Avis sur le projet de centrale photovoltaïque au sol à Fournès (Gard)

N°Saisine : 2024-13889

Avis émis le 12 décembre 2024

Figure 3: emprise du projet et des OLD sur les zones humides (source : dossier)

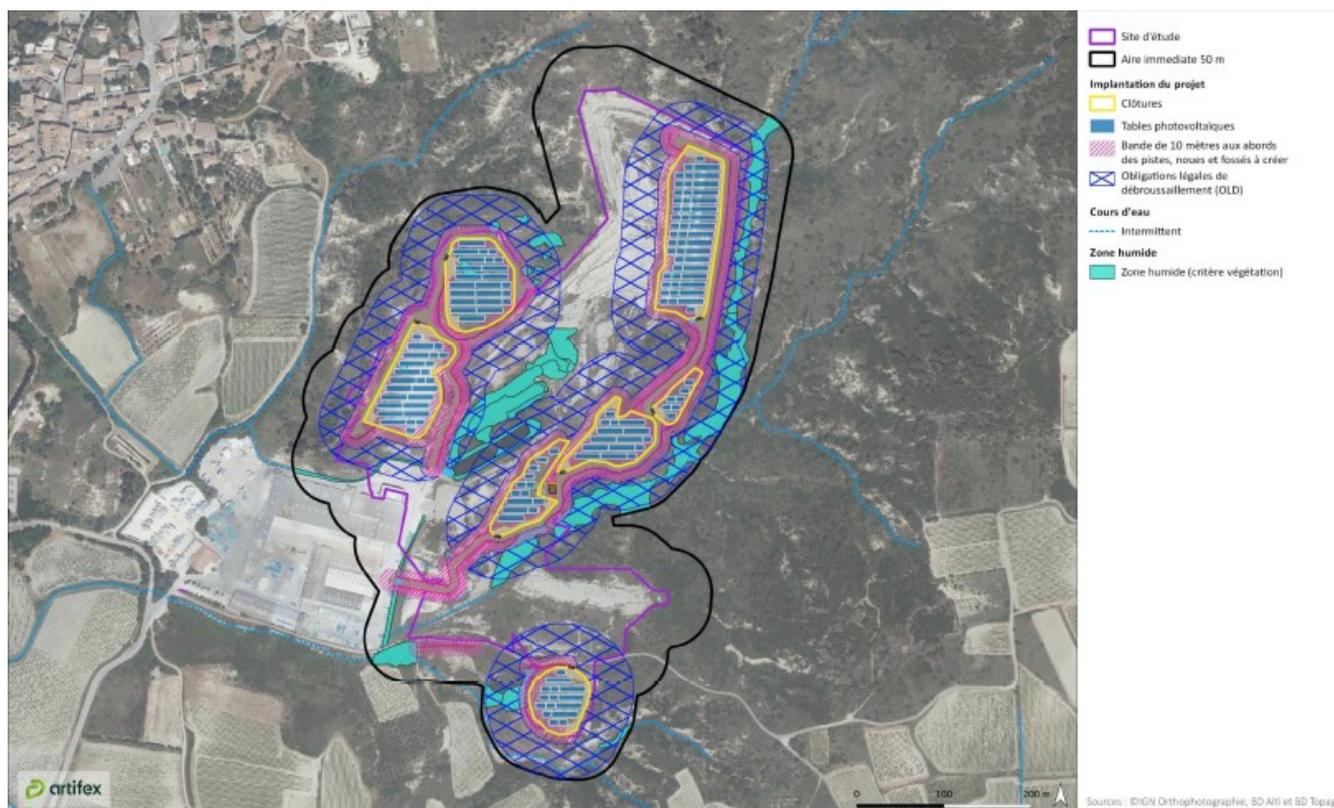
En effet, l'étude indique mettre en œuvre des modalités d'implantation « *ne nécessitant pas de travaux de terrassement* », alors que l'étude géotechnique annexée montre, au contraire, la nécessité de réaliser des travaux de préparation des terrains, pouvant se révéler impactants, dont les effets sont minimisés dans l'étude. La protection contre l'érosion, la reprise des ravinements et des instabilités de surface nécessitent la réalisation de fossés, de merlons, de comblements, de terrassements et de compactages. Les surfaces concernées vont au-delà des zones implantées de panneaux, le projet nécessitant de multiples tranchées liées aux raccordements électriques internes et externes, la création d'un important linéaire de pistes et de noues pour la gestion des eaux pluviales, ainsi que la mise en œuvre des obligations légales de débroussaillage (OLD)² sur des surfaces importantes autour des emprises de ce projet très « *éclaté* » (cf. figure 3 ci-dessous).

l'entretien des OLD vont entraîner la destruction ou l'altération de zones humides (page 209 et 233 à 235 ; cf. figure 3 ci-dessous), impacter des habitats naturels à enjeux élevés, et des habitats d'espèces faunistiques (reproduction et/ou alimentation).

La MRAe recommande de préciser et ré-évaluer l'ensemble des effets des travaux en tenant compte des conclusions de l'étude géotechnique, et en incluant les travaux sur les surfaces soumises aux OLD. Des mesures adaptées d'évitement, de réduction voire de compensation doivent être définies en conséquence et mises en œuvre.
